Merknadsskjema – Offentlig ettersyn 22.06.19 – 03.08.19

Plannavn	Ytrebygda, gnr.111 bnr.3 mfl., Lilandsjordet Nord
Arealplan-ID	1201_65730000
Saksnummer	201738231
Utarbeidet av	Opus Bergen As
Sist revidert	13.11.20

Endringsskjema: Oppsummering av endringer av planforslag

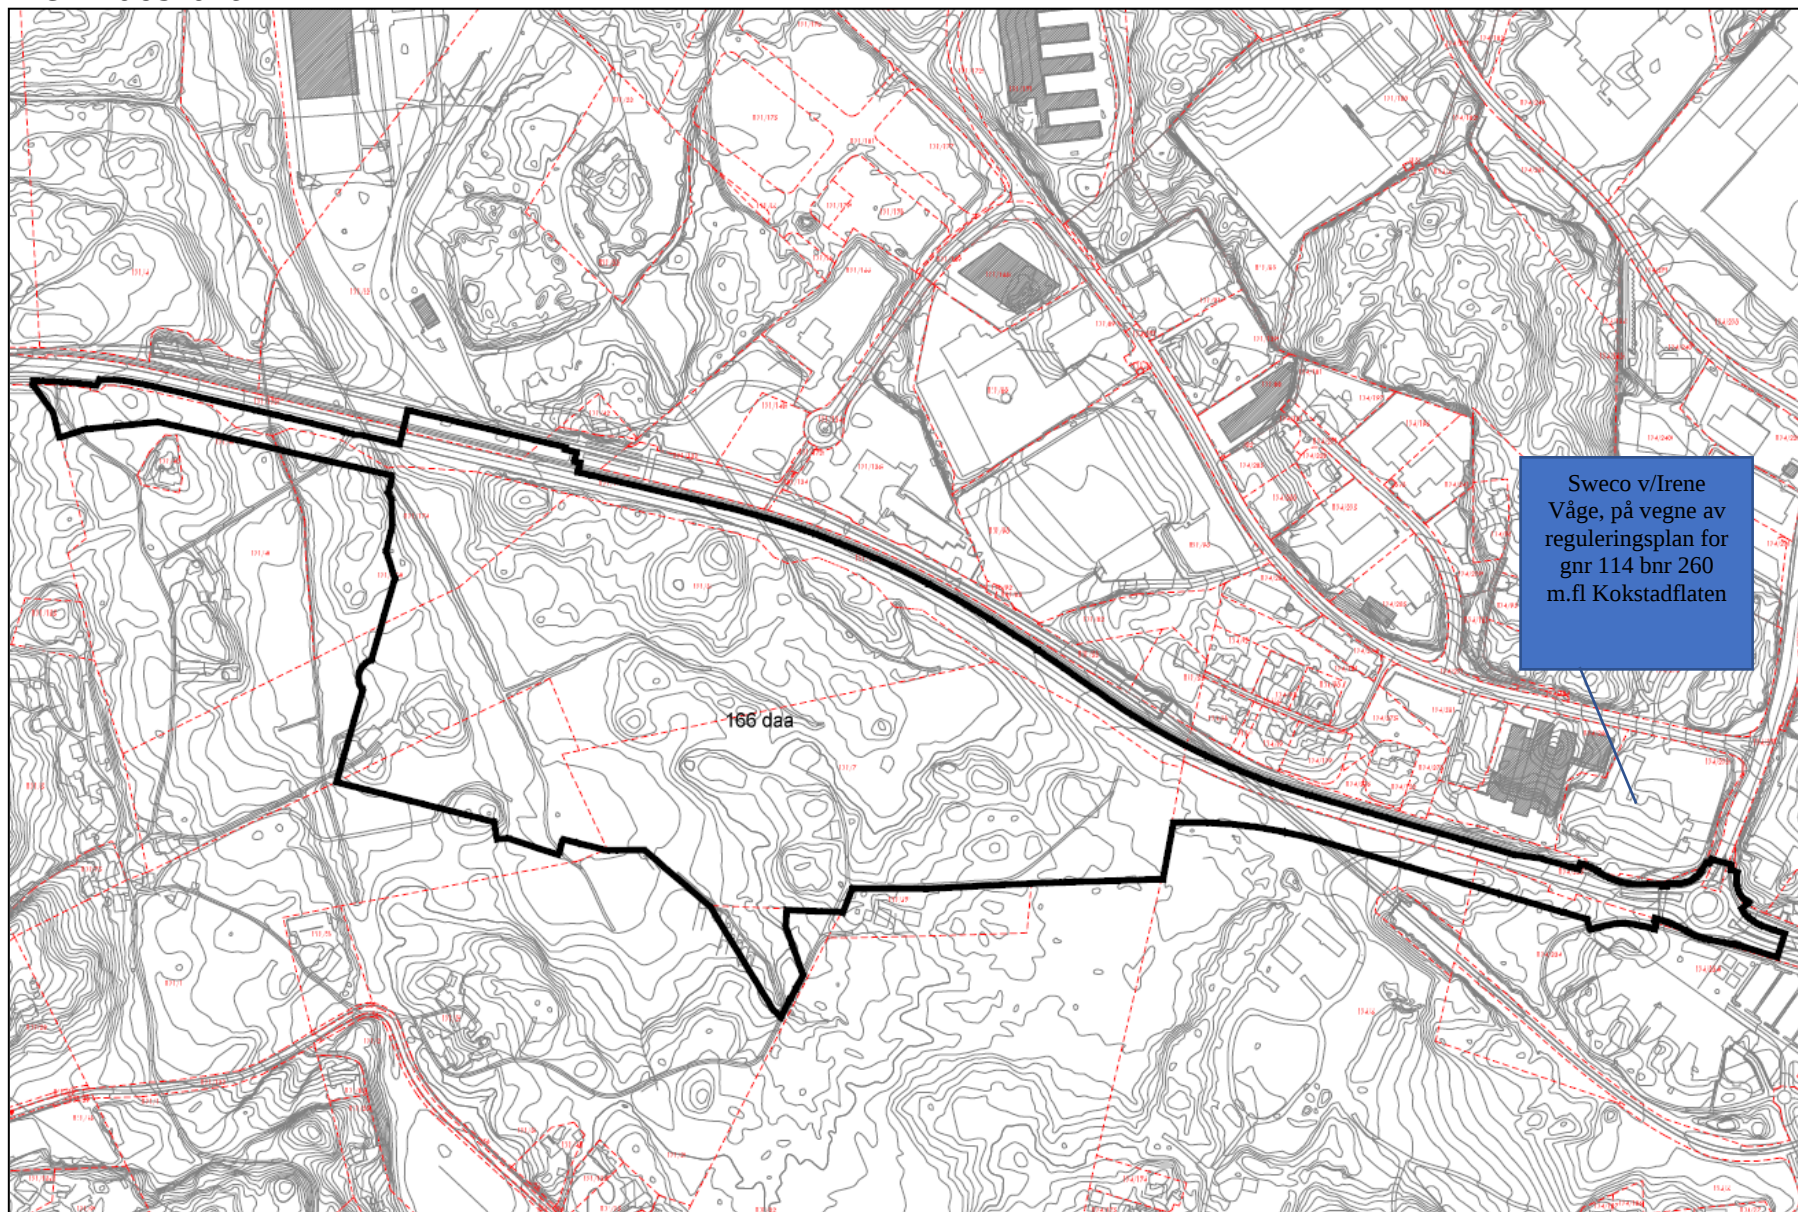
Plankart	Reguleringsbestemmelser	Planbeskrivelse
Merknad/uttalelse 1. BKB13 og BKB14 har fått reduserte byggehøyder som følge av merknad fra AVINOR vedr. høyderestriksjonsflater. 2. Hensynssone H320 <i>Flomsone</i> er endret. 3. Endret o_SKV1: • Flyplassvegen reguleres med eksisterende 2-felts bredde og trasé, dvs uten avbøyning. • Annen veggrunn tilpasses slik at den har tilstrekkelig bredde, både 25m fra senterlinje i fremtidig 4-feltsveg og areal mellom dagens 2-felts og fremtidig 4-felt. 4. o_S2 er tatt ut av kartet. Dette medfører at flere	Merknad/uttalelse (<i>endringer i bestemmelser er merket med kursiv, fjernet tekst er merket med gjennomstreking</i>) En lang rekke bestemmelser har fått ny nummerering ved revisjon av bestemmelsene. 1. Endret § 3.1.1.1.a: Innenfor formålet tillates oppført bygg for industri, lager og <i>detaljhandel, hvor vareutvalget i hovedsak er biler, båter, landbruksmaskiner, trelast og større byggevarer, samt utsalg fra hagesenter og større planteskoler.</i> 2. § 3.1.1.1.b er endret til: <i>Støvende tungindustri tillates ikke etablert innenfor formålet. Grenseverdiene gitt i tabell 3 i Klima- og</i>	Fagnotat/merknader: 1. Kap. 6.17 <i>Risiko og sårbarhet</i>, er oppdatert som følge av rev. ROS-analyse. 2. Kap.7.3, 7.4 og 7.5 er oppdaterte ihht. oppdaterte KU-er. Alle har fått underkapittel om <i>kompeniserende tiltak</i>. 3. Nytt kapittel 7.6 <i>Sammenstilling av konsekvensutredningene</i> er tatt inn. 4. Kap. 8.3 <i>Byggeformål</i>: Hele kapittelet er omstrukturert og endret ved oppdaterte bestemmelser, illustrasjoner og utdypende vurderinger 5. Kap. 8.5 <i>Parkering/garasje(r)</i> er oppdatert med nye bestemmelser § 3.1.2.1.d og §3.1.2.1.e.
